REGIONE CAMPANIA
UFFICIO SPECIALE 306.00.00 VALUTAZIONI AMBIENTALI

Oggetto: CUP 9875 – Istanza per il rilascio del provvedimento autorizzatorio unico regionale ai sensi dell'art. 27 bis del D.lgs. n. 152/2006

Progetto: *“impianto di produzione di energia elettrica da fonte solare denominato “UNDER THE SUN” della potenza di 9,56 MWp ubicato nel Comune di Villa Literno (CE), ricadente in AREA IDONEA ai sensi del D. Lgs. 199/2021 (art. 20, c.8, lettera c-quater, in presenza delle condizioni di cui alle Linee Guida ex D.M. 52/2015, come meglio specificato di seguito, con opere di connessione e Stazione SE “Cancello 36” nei Comuni di Villa Literno (CE) e Cancello ed Arnone (CE), con batterie di accumulo di 28,00 MW B.E.S.S.*

Resoconto della quarta riunione di lavoro del 08/04/2026 con Rapporto Finale

PROGETTISTI	PROPONENTE	SCALA
	UTS s.r.l. sede legale Via F. Giordani n. 42 80122 Napoli Tel. +39 081 060 7743 Fax +39 081 060 7876 Rea - NA 1094501 - C.F. e P.IVA 10286661219 PEC: uts@pec.cloud	VARIE TAVOLA TDE - 12

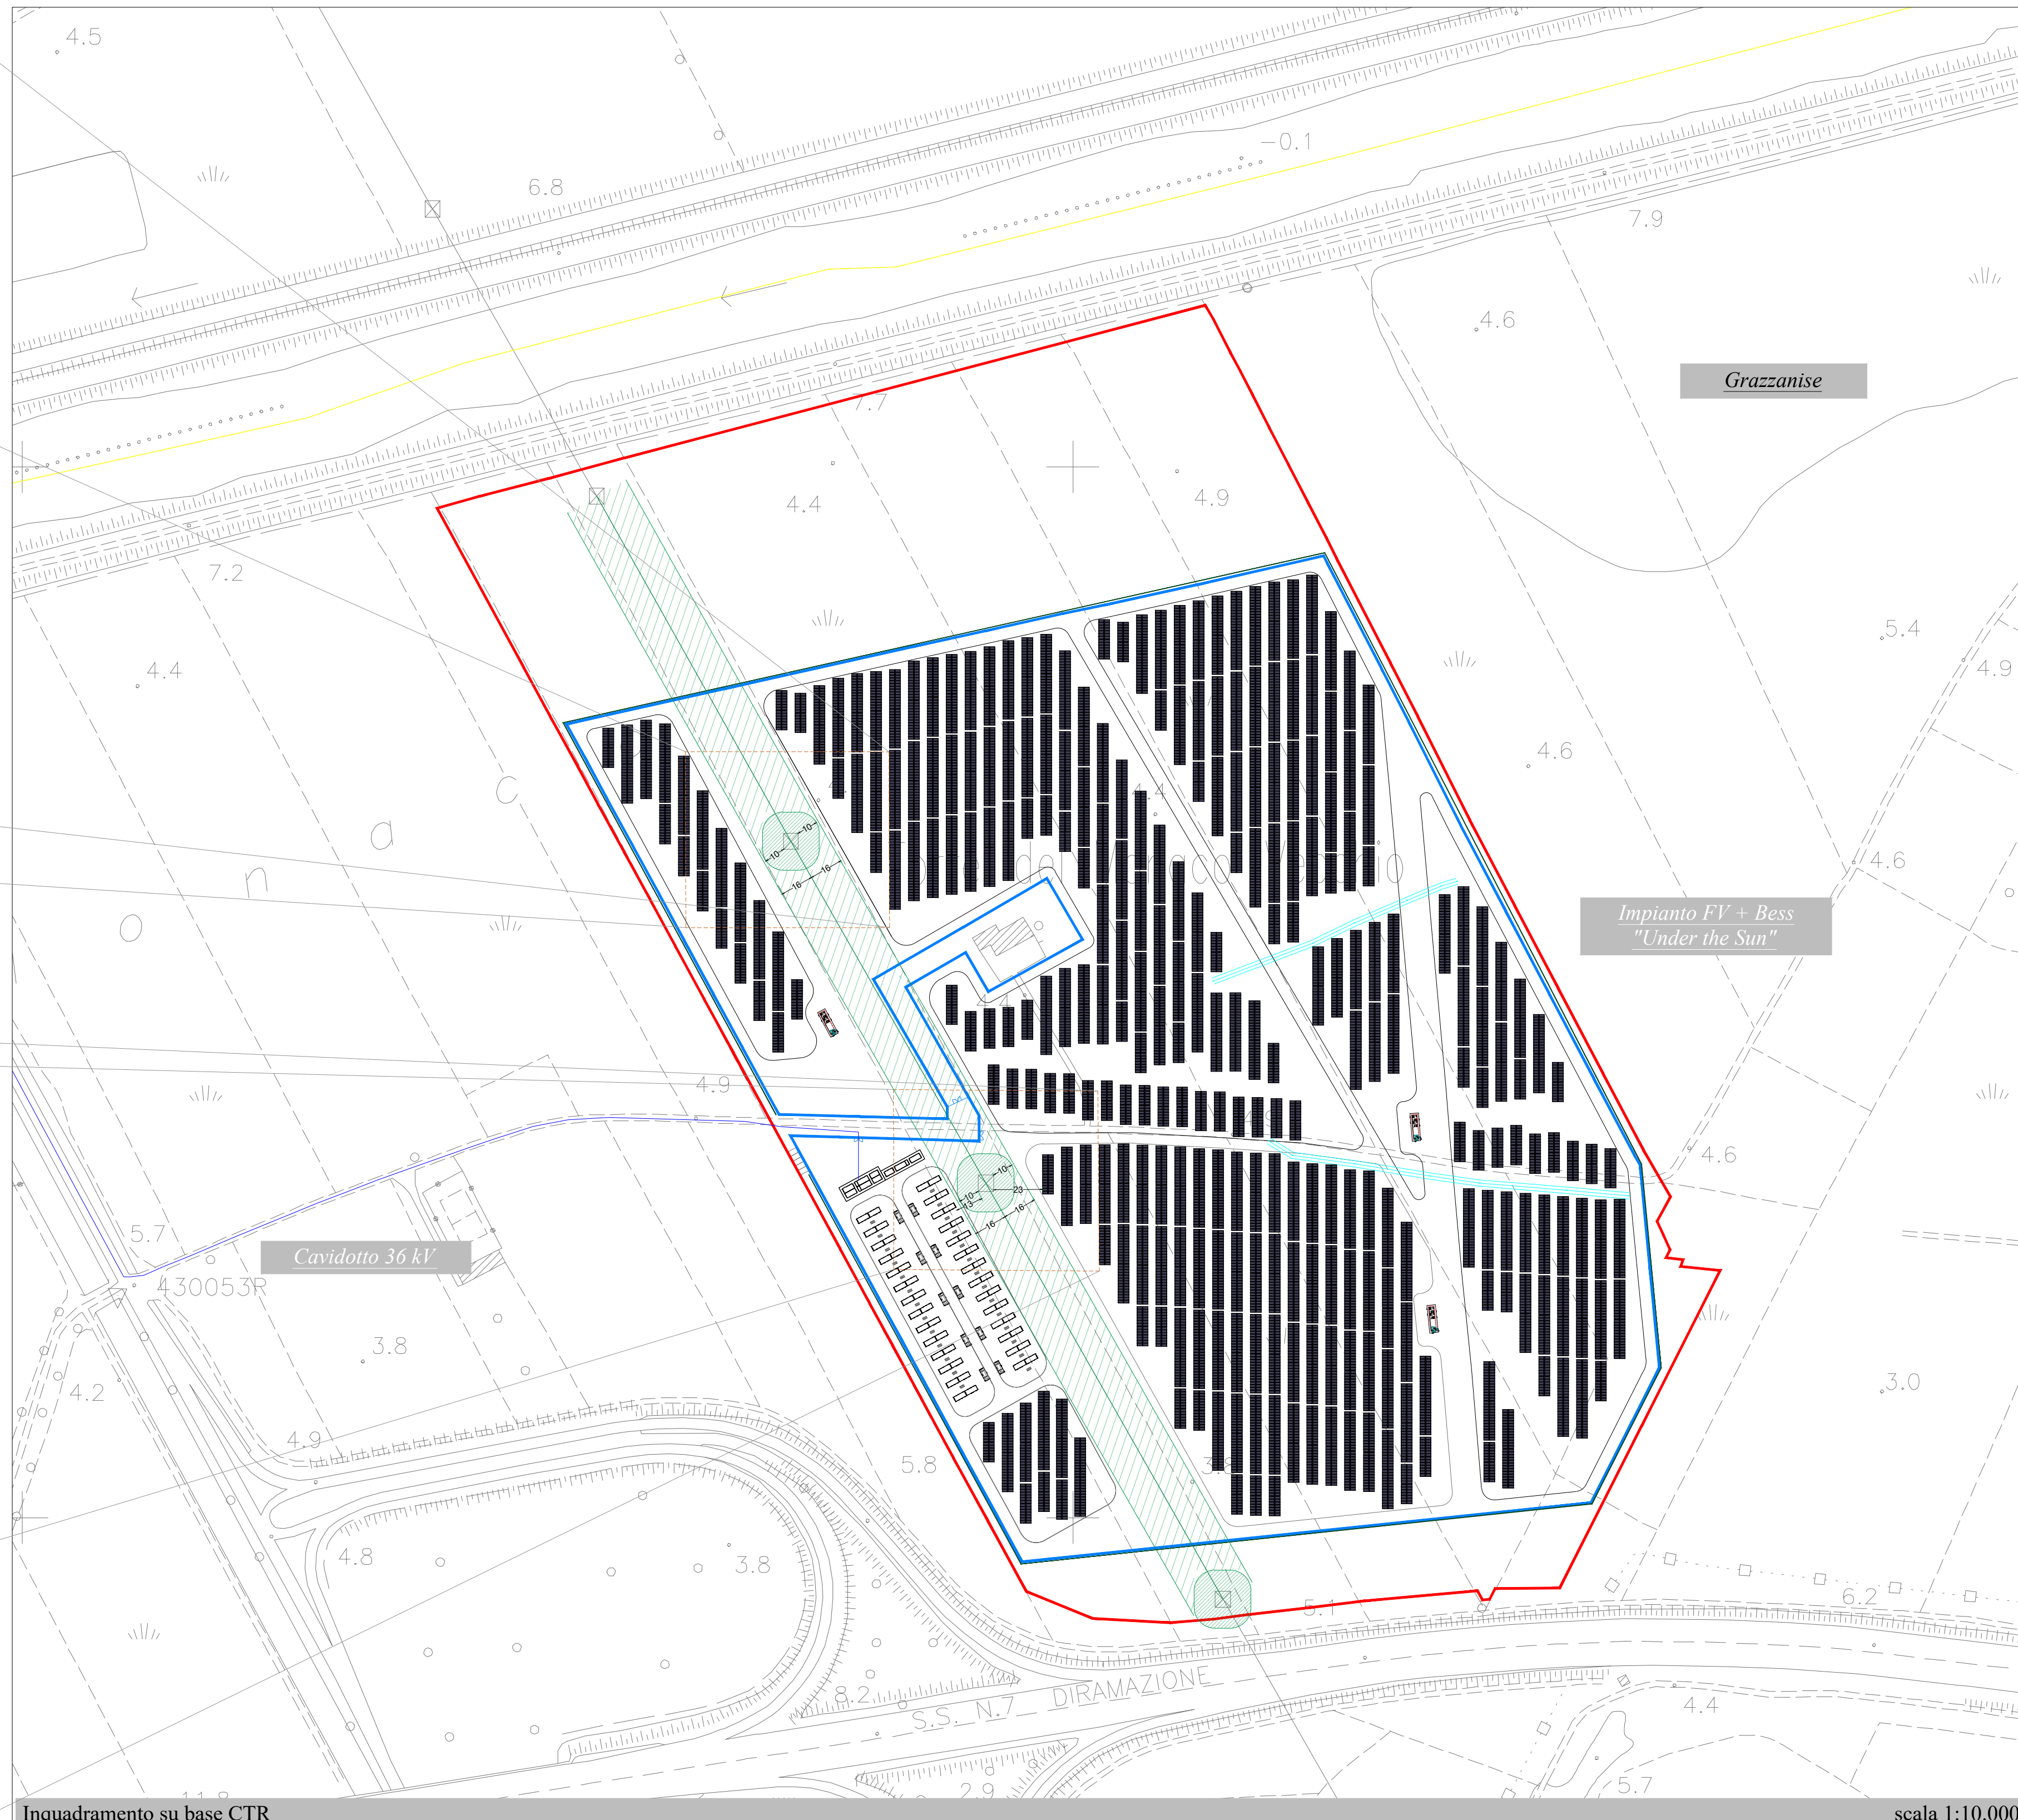
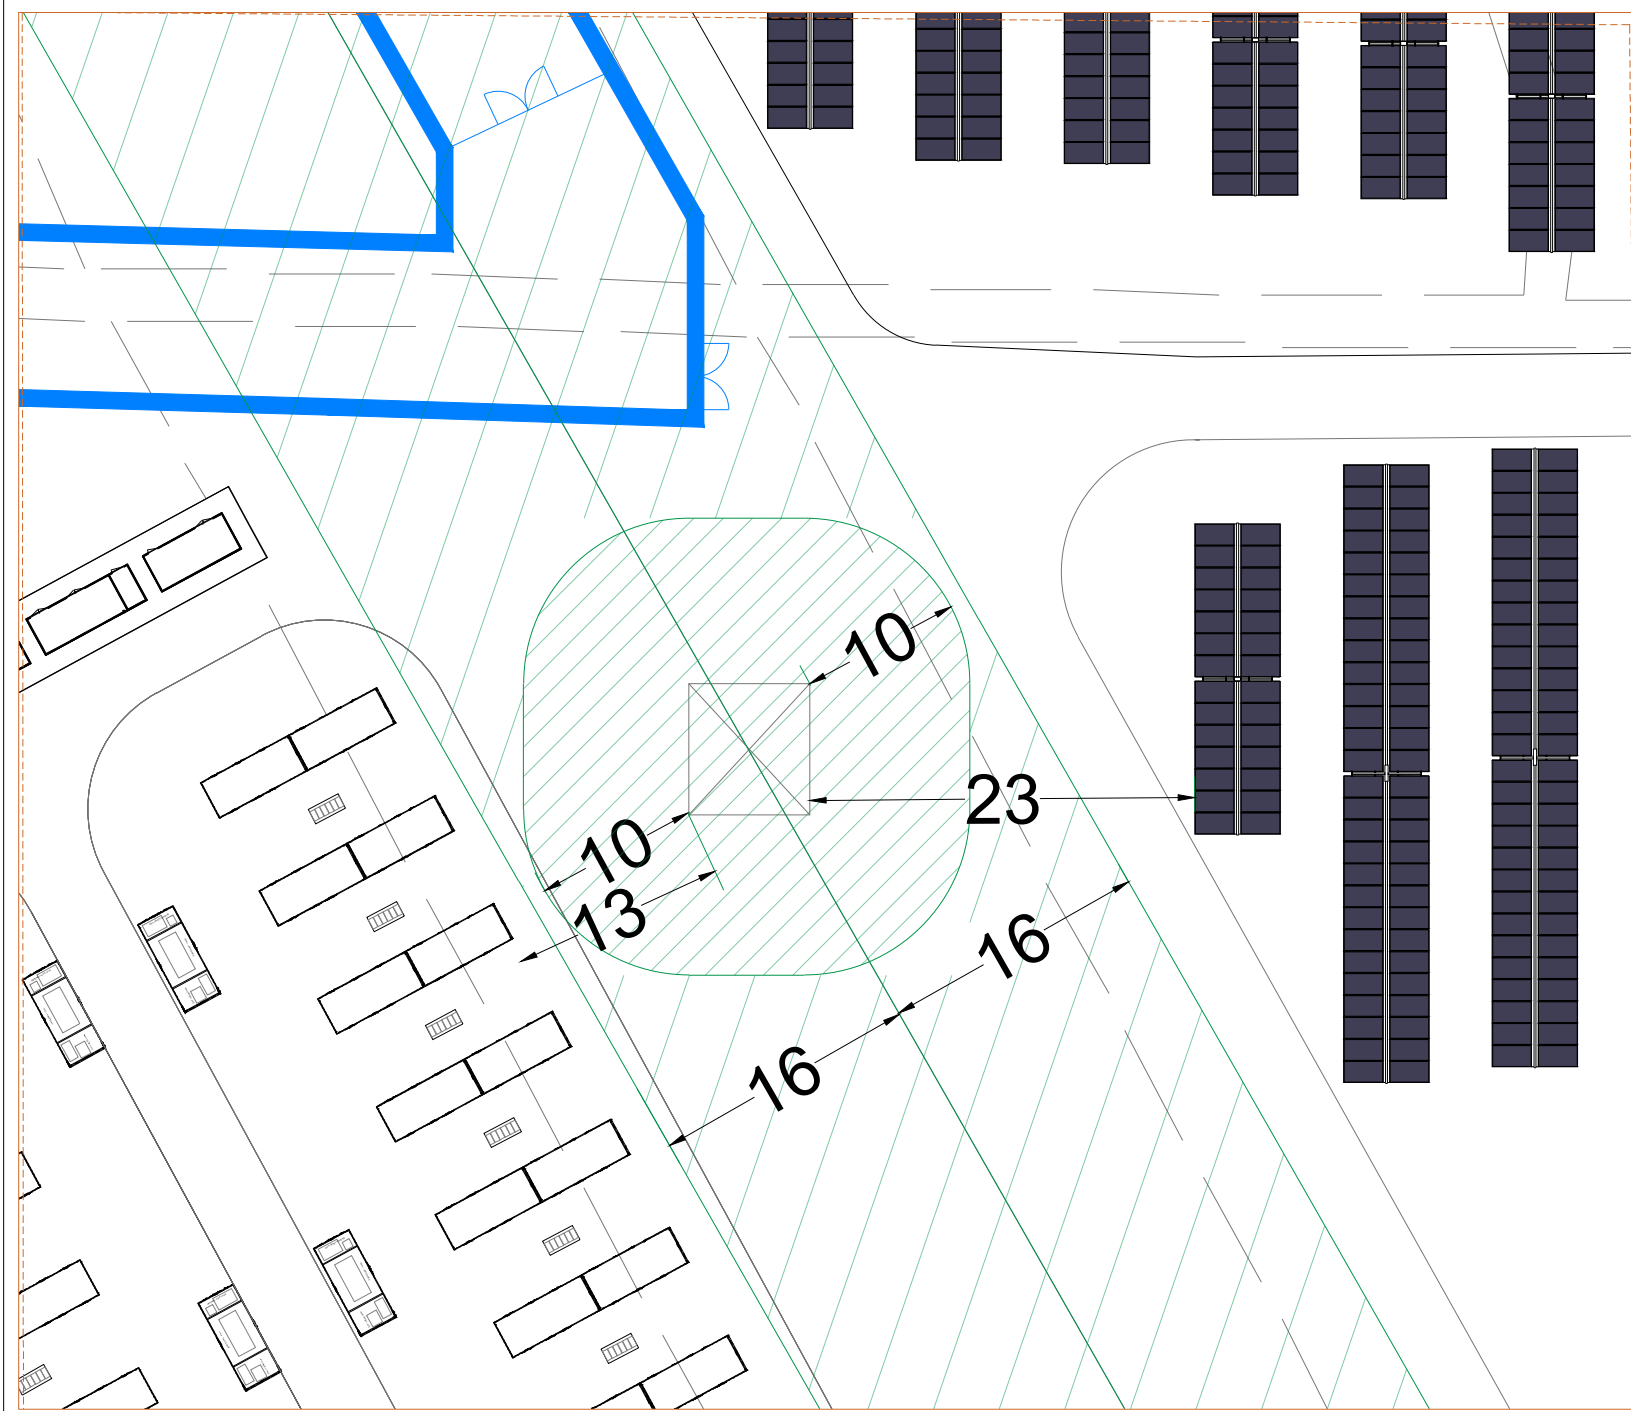
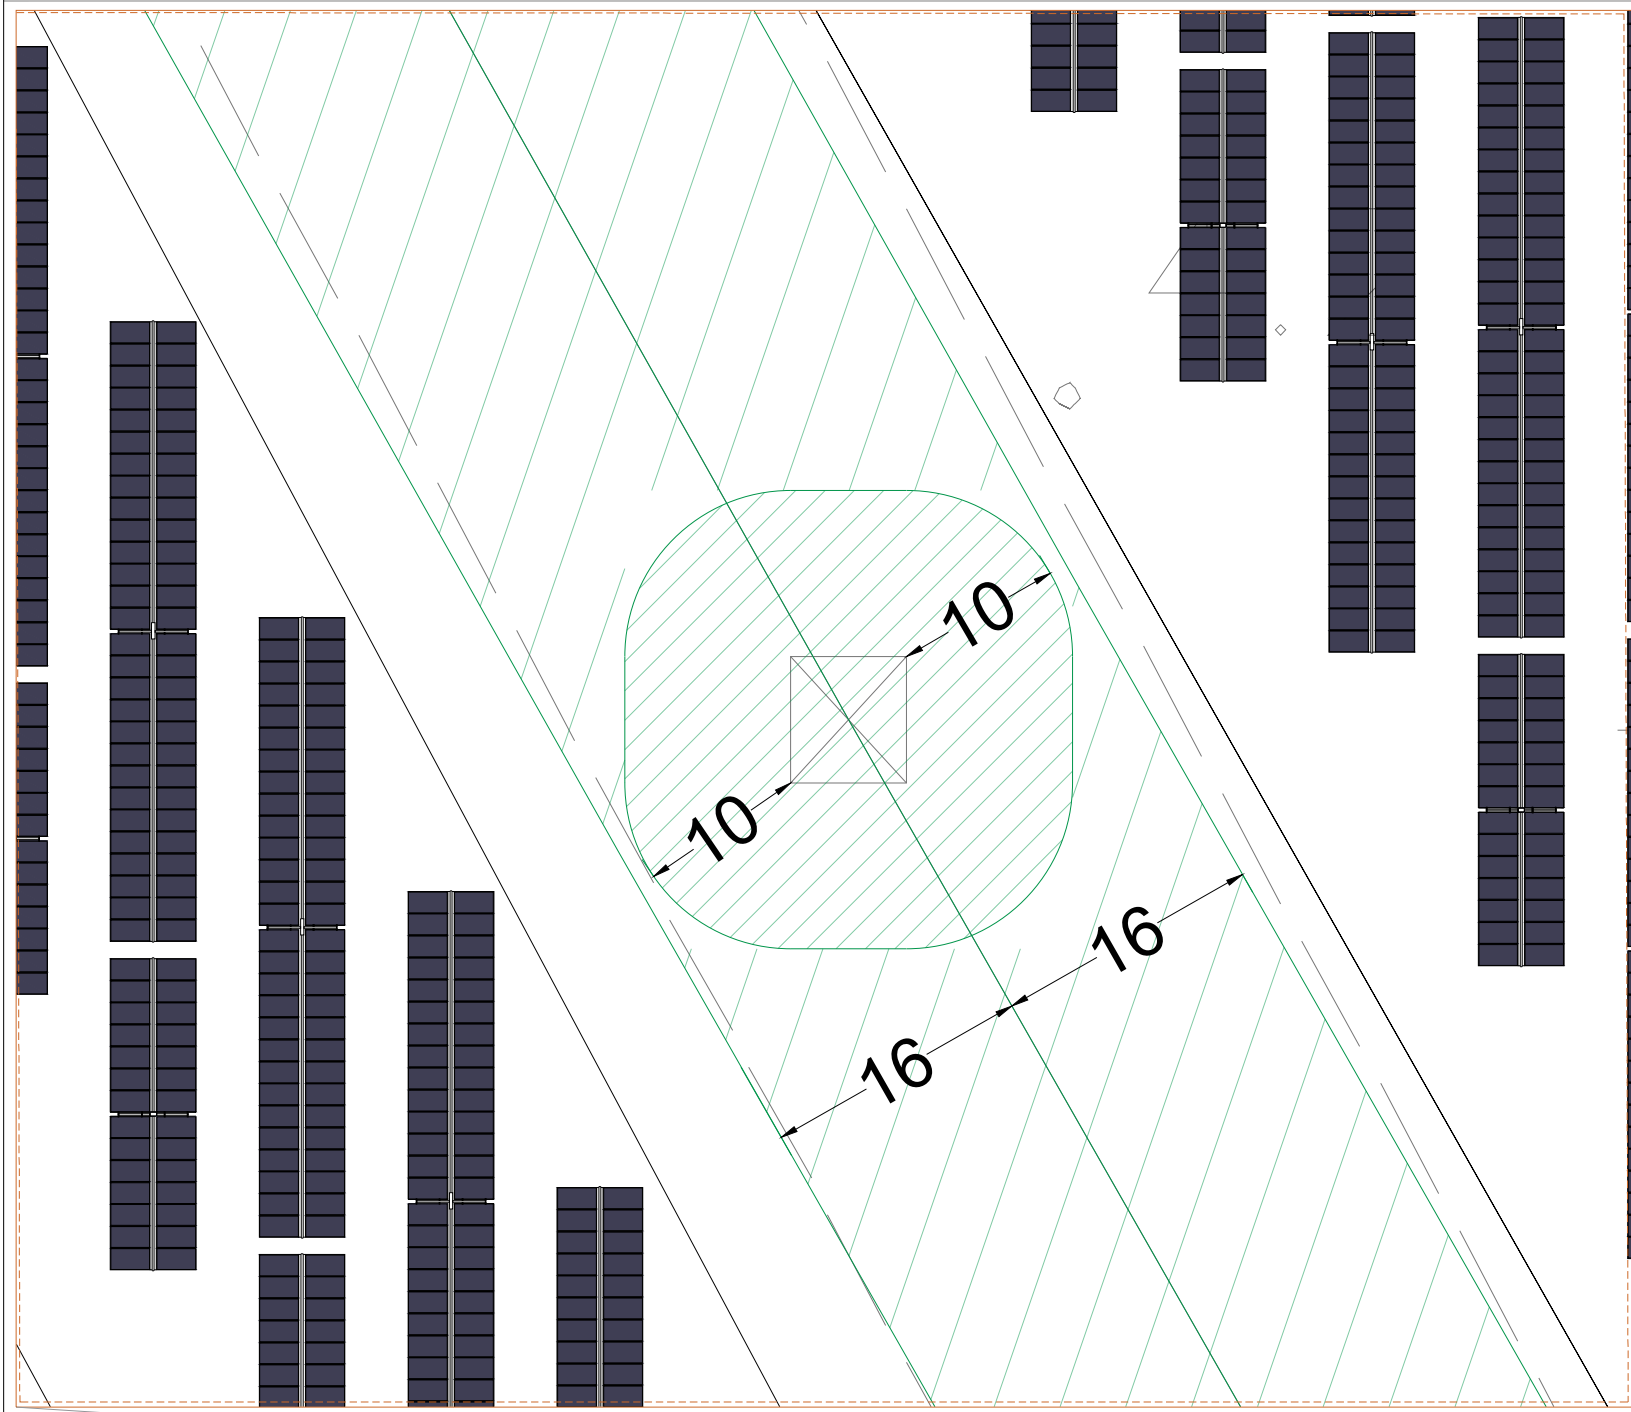
- Con nota prot. n. 65018 del 17/06/2024, TERNA ha richiesto un elaborato plano-altimetrico e una relazione tecnica per verificare la compatibilità del progetto con l'elettrodotto 60 kV Astroni–Carinola;

- **Mantenimento del profilo altimetrico:** Nessuna modifica ai livelli originari del terreno è prevista nella fascia sottostante l'elettrodotto o in prossimità dei sostegni esistenti.

- Saranno in corso specifici rilievi plano-altimetrici e misurazioni per determinare il rispetto puntuale dei limiti di legge e delle fasce di rispetto.
- Saranno forniti su richiesta gli elaborati e le sezioni dettagliate con misurazioni geometriche, a supporto della verifica da parte di Terna.

Le aree interessate dall'attraversamento dell'elettrodotto saranno destinate esclusivamente a viabilità interna e tracciati per cavidotti interrati (36kV e BT), con specifiche modalità costruttive non interferenti con l'esercizio della linea elettrica.

Il layout dell'impianto e le soluzioni progettuali adottate garantiscono la piena compatibilità con le prescrizioni di sicurezza, accessibilità e tutela delle infrastrutture elettriche imposte da Terna. Resta inteso che ogni ulteriore aggiornamento progettuale che dovesse modificare la geometria o l'estensione delle opere sarà sottoposto a nuova verifica e approvazione da parte degli enti preposti.

Figura 3: Layout impianto

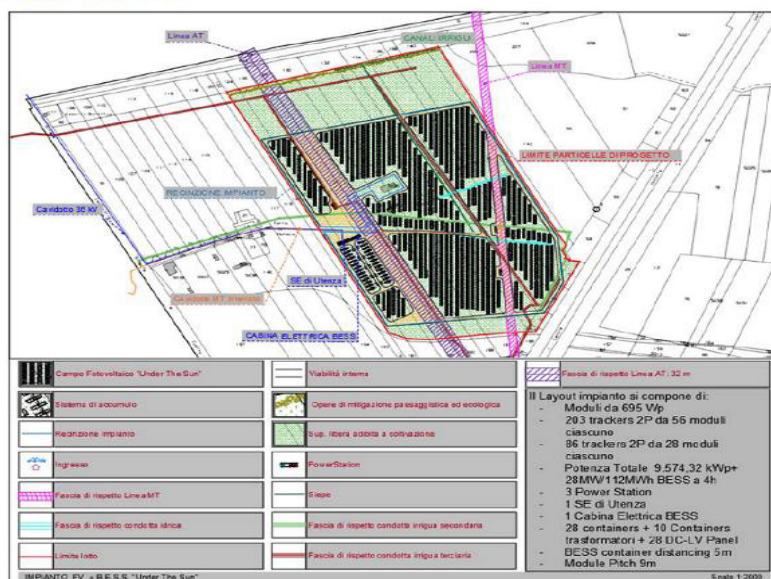
Il proponente ha specificato che il layout è stato **ottimizzato nella versione integrativa**, per ridurre l'impermeabilizzazione e migliorare il drenaggio naturale. Nel documento integrativo, il proponente ha chiarito che, a seguito delle osservazioni formulate dagli enti competenti nella prima fase istruttoria, il **layout dell'impianto fotovoltaico** è stato oggetto di una revisione complessiva finalizzata alla **riduzione delle superfici impermeabili** e al **miglioramento del drenaggio naturale del sito**. In particolare, sono state eliminate le platee in calcestruzzo continuo, sostituendole con **basamenti puntuali prefabbricati** o **pali infissi a vite** per le strutture di sostegno dei moduli e per le cabine di campo. Questa scelta consente di preservare la permeabilità del suolo e di garantire il naturale assorbimento delle acque meteoriche.

La viabilità interna è stata riprogettata prevedendo l'utilizzo esclusivo di **materiali stabilizzati drenanti**, costituiti da misto granulare compattato, in sostituzione di pavimentazioni rigide o bituminose. Anche la rete viaria è stata ridimensionata in larghezza e lunghezza, mantenendo soltanto i tratti strettamente necessari alle operazioni di manutenzione e sicurezza. Lungo il perimetro dei campi fotovoltaici sono state inoltre inserite **trincee drenanti e canalette di guardia** per favorire il deflusso superficiale controllato e prevenire ristagni idrici, con recapito in piccoli bacini di laminazione interni all'impianto.
